**DEMANDE DE RENSEIGNEMENTS N° 2 DE LA RÉGIE DE L'ÉNERGIE (LA RÉGIE) RELATIVE À LA
DEMANDE D'APPROBATION DU PLAN D'APPROVISIONNEMENT 2020-2029 DU DISTRIBUTEUR**

(vi) Tableau R-3.2 : Répartition de la croissance annuelle au secteur résidentiel (GWh) :

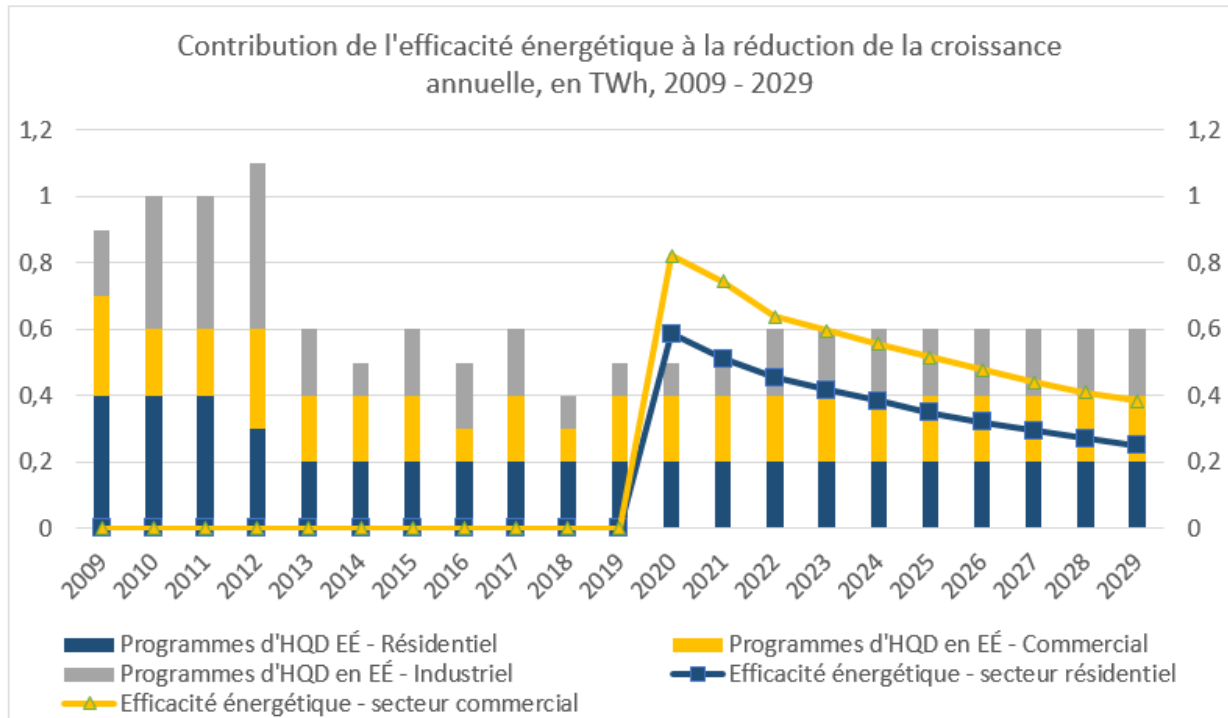
À partir des données aux références (iv) à (vii), la Régie présente le graphique suivant décrivant la contribution de l'efficacité énergétique à la réduction de la croissance annuelle de la demande en énergie, en TWh, sur la période 2009-2029. La contribution des programmes en efficacité énergétique du Distributeur est représentée par des barres. Pour la période 2020-2029, les prévisions du Distributeur pour les secteurs résidentiel et commercial, basées sur l'information fournie par l'Energy Forecasting Group, les interventions du Distributeur et les programmes de Transition énergétique Québec, sont représentées par des lignes. La Régie constate que le Distributeur prévoit une décroissance progressive de la contribution de l'efficacité énergétique, pour ces deux secteurs, sur l'horizon du Plan d'approvisionnement. Considérant le maintien des efforts du Distributeur en efficacité énergétique, pour les secteurs commercial et résidentiel, sur la période 2020-2029, la Régie déduit que le Distributeur prévoit une diminution de la contribution du Plan directeur de TEQ (excluant les programmes du Distributeur, inclus à ce Plan directeur) ou des gains tendanciels en efficacité énergétique sur cette même période. Ainsi, la Régie constate également que la contribution de l'efficacité énergétique en 2029 correspond strictement aux programmes en efficacité énergétique du Distributeur pour ces deux secteurs. Elle en déduit que le Distributeur prévoit une contribution nulle (voire négative) de TEQ et des gains tendanciels en efficacité énergétique pour ces deux secteurs et pour cette année.

- 2.4 Veuillez commenter le graphique et les constats de la Régie présentés en préambule et basés sur les références (iv) à (vii).
 - 2.4.1. Veuillez, en particulier, qualifier le risque que la prévision de l'impact des interventions en efficacité énergétique par le Distributeur sous-estime la contribution de l'efficacité énergétique sur l'horizon du Plan d'approvisionnement du Distributeur.

Figure 1. Battery cost projections for 4-hour lithium-ion systems, with values relative to 2018. The high, mid, and low cost projections developed in this work are shown as the bolded lines. Figure values are included in the Appendix.

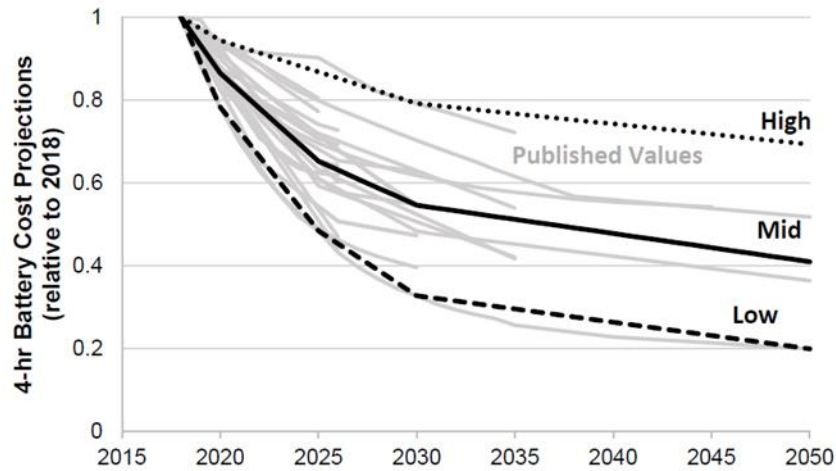
La Régie observe au tableau de la référence (ii) que le coût des accumulateurs (*Total overnight cost \$/kW - Battery storage 50 MW*) aurait chuté de 29 % en 2019 par rapport au coût des accumulateurs indiqué l'année précédente (référence (i)). La Régie retient de la référence (iii) que cette chute de coût, particulièrement pour les systèmes de grande capacité (*utility-scale*) devrait se poursuivre à un rythme rapide sur la durée du plan d'approvisionnement 2020-2029.
